OGGETTO: ID_VIP: 7574 – Genera S.r.l.

Procedimento di Valutazione di Impatto Ambientale ai sensi dell'art.23 del D.Lgs.152/2006 relativa al progetto di realizzazione di un impianto fotovoltaico e opere connesse nei Comuni di Crotona (KR) e Scandale (KR), denominato "San Biagio".

Parere tecnico istruttorio del Ministero della Cultura - Soprintendenza Speciale PNRR prot. 26532-P del 10.11.2023 – Controdeduzioni.

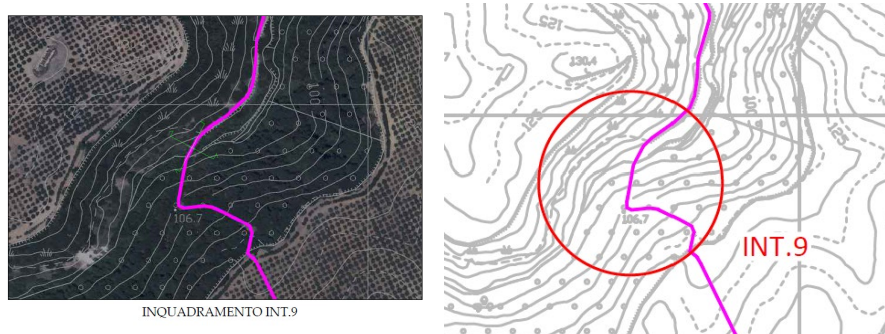
- a) L'interferenza del cavidotto con i corsi d'acqua Papanice e Chiaccavia, nonché con l'area boscata Manca di Cane, beni sottoposti a tutela in forza dell'art. 142 del D.Lgs. n. 42/2004 tale per cui l'impianto non ricadrebbe in area idonea ai sensi della lett. c-quater del c. 8 dell'art. 20 del D.Lgs. 199/2021;

L'unica eccezione è rappresentata dalle interferenze del tracciato con due corsi d'acqua tutelati (*Papanice e Chiaccavia*) e con l'area Boscata "Manca di Cane" per le quali si osserva quanto segue:

- a) Rispetto all'interferenza con i corsi d'acqua tutelati, si specifica che la casistica relativa al progetto del cavidotto in esame ricade tra quelle per cui è possibile l'esclusione dell'Autorizzazione Paesaggistica. Si richiama di seguito per esteso quanto riportato nello *"SNBSIAR01-01 - Studio Impatto Ambientale"* (di seguito *SIA*) al "Paragrafo 5.1. Pianificazione Paesaggistica", sottoparagrafo 5.1.4. "Compatibilità del progetto", capoverso "Analisi di compatibilità con il D.Lgs. 42/2004":

Le interferenze rilevate sono tutte dovute al tracciato del cavidotto, per un totale di circa 1871 m. **Tale intervento non è soggetto ad autorizzazione paesaggistica, in quanto ricompreso tra gli interventi di cui al punto A.15 dell’Allegato A del Dpr 31/2017, trattandosi di cavi interrati per reti di distribuzione locale di servizi di pubblico interesse senza realizzazione di nuovi manufatti emergenti in soprasuolo o dal piano di campagna.**

Si rimanda per la risoluzione delle interferenze alla tavola *SNBPDOT20-02 - Particolari interferenze cavidotto*, trasmessa in sostituzione della tavola *SNBPDOT20-01 - Particolari interferenze cavidotto*, nella quale è indicata tra le altre la risoluzione delle interferenze con i due corsi d’acqua tutelati, per cui si prevede un attraversamento al di sotto degli attraversamenti idraulici (INT. 10) nel primo caso ed una T.O.C. (INT.23) nel secondo caso.

INTERFERENZA 9

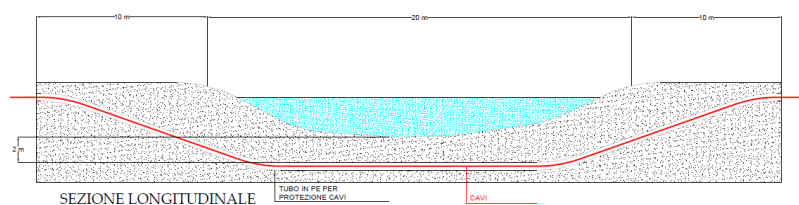
b) Rispetto all’interferenza con l’area boscata, anche in questo caso risulta non necessario l’ottenimento dell’Autorizzazione Paesaggistica, in quanto il tracciato del cavidotto interessa viabilità esistente pubblica e non, come riportato al paragrafo 4.2.2. “Viabilità Esistente” dell’elaborato “*SNBPDOR01-01 - Relazione tecnica generale*”, di cui si richiama di seguito il passaggio:

Si specifica inoltre che l’interferenza tra il cavidotto ed il corpo idrico superficiale verrà risolta tramite tecnica T.O.C., come specificato al paragrafo 4.2.3. “Reticolo Idrografico” dell’elaborato “*SNBPDOR01-01 - Relazione tecnica generale*”, di cui si richiama di seguito il passaggio:

“Gli interventi di attraversamento dei cavidotti con i corpi idrici superficiali verranno risolti principalmente tramite trivellazione orizzontale controllata (T.O.C.) passando al di sotto del letto dei corsi d’acqua (INT. 9) [...]”

Si rimanda agli elaborati “SNBPDOT19-01 - Inquadramento interferenze cavidotto” e “SNBPDOT20-02 - Particolari interferenze cavidotto”, di cui si riportano di seguito degli estratti, per ulteriori eventuali specifiche.

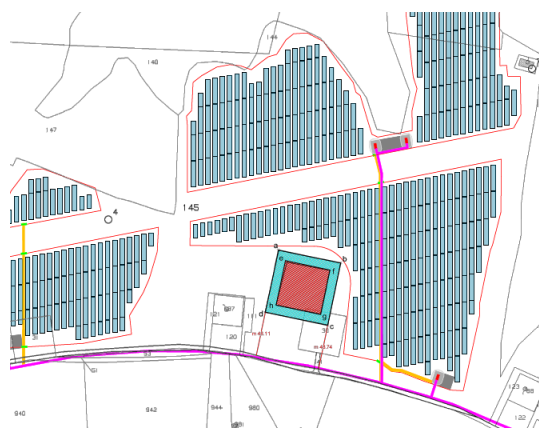
- b) visto il procedimento di vincolo culturale in corso, una porzione dell'impianto ricadrebbe nel buffer di 500 m. dal perimetro del vincolo stesso in area definita non idonea ai sensi dell'art. 20, c. 8, lett. c-quater) del D.Lgs. n. 199/2021;

Sul procedimento in corso di apposizione del vincolo culturale richiamato dalla Soprintendenza Speciale è necessario precisare che:

- l'avvio del procedimento di dichiarazione dell'interesse culturale e di prescrizioni di tutela indiretta è stato comunicato con nota prot. n. 352 del 13.06.2023 e ad oggi non risulta emesso alcun provvedimento finale;

- con la medesima comunicazione è stata prescritta, in via cautelare e fino alla scadenza del procedimento, la temporanea immodificabilità degli immobili e il divieto di realizzare impianti industriali e impianti di produzione di energia elettrica nelle sole aree direttamente interessate dal vincolo, mentre nessuna prescrizione è stata impartita per le aree circostanti;

- con comunicazione prot. n. S0010/23 GFM/GLP del 06.07.2023 la Proponente ha evidenziato, anche graficamente all'interno della stessa lettera (richiamata per completezza di seguito), che la dichiarazione dell'interesse culturale e le prescrizioni di tutela indiretta proposte dalla Soprintendenza riguardano solo una parte marginale delle p.lle n. 30 e n. 145 che non risulta interessata dall'impianto fotovoltaico proposto.
